Predmet: Výmena vzduchového filtra.

Týka sa: Mikroľahké lietadlo WT9 DYNAMIC
Výr. č.: Všetky do DY – 057/2004

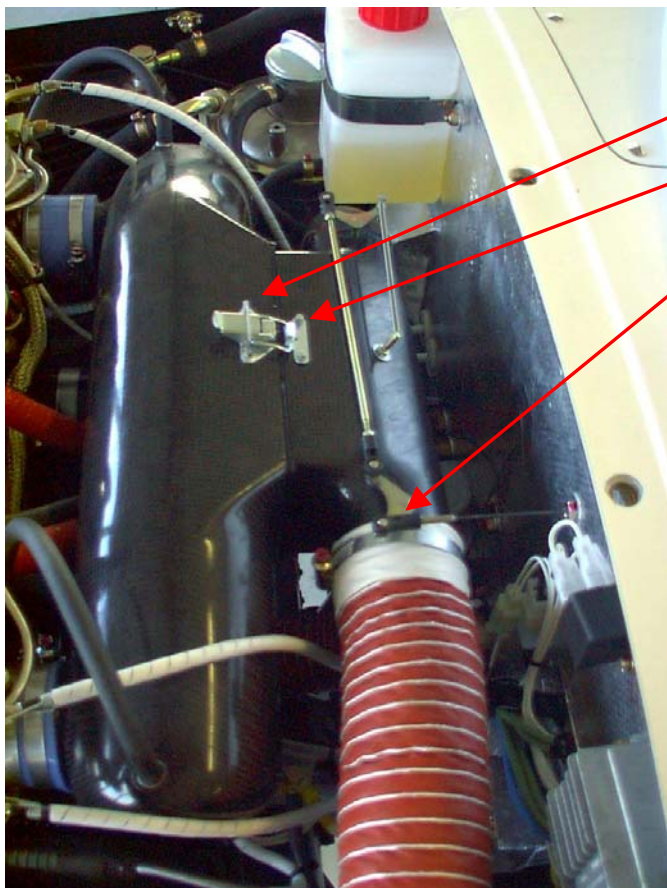
Dôvod: Pri bežnej prevádzke mikroľahkého lietadla sa vyskytli krátkodobé nepravidelnosti v chode motora. Po prehliadke karburátora lietadla, v ňom boli z dôvodu netesnosti a deformácie vzduchového filtra, objavené nečistoty (muchy a kúsiky trávy).

Opatrenia: Vykonať kontrolu stavu vzduchového filtra a jeho dosadnutia.

V prípade zistenia netesnosti alebo deformácie na dosadacej ploche vzduchového filtra Purolator Typ A1794 sa doporučuje vymeniť vzduchový filter za filter typu Kingdragon AL 13 alebo filter typu SF sprint filter P 102 Panel (D1 167 D2 89).

1. Demontujte horný kryt motora
2. Odstráňte zaistovaciu závlačku
3. Odpojte tiahlo predohrevu Airboxu
4. Uvoľnite horný zámok Airboxu
5. Odklopte časť s filtrom
6. Vymeňte starý filter za nový
7. Zatvorte a zaistite Airbox, skontrolujte zapadnutie spodného zámku
8. Zaistite zámok závlačkou
9. Pripojte tiahlo predohrevu predohrevu Airboxu
10. Späťne namontujte horný kryt motora
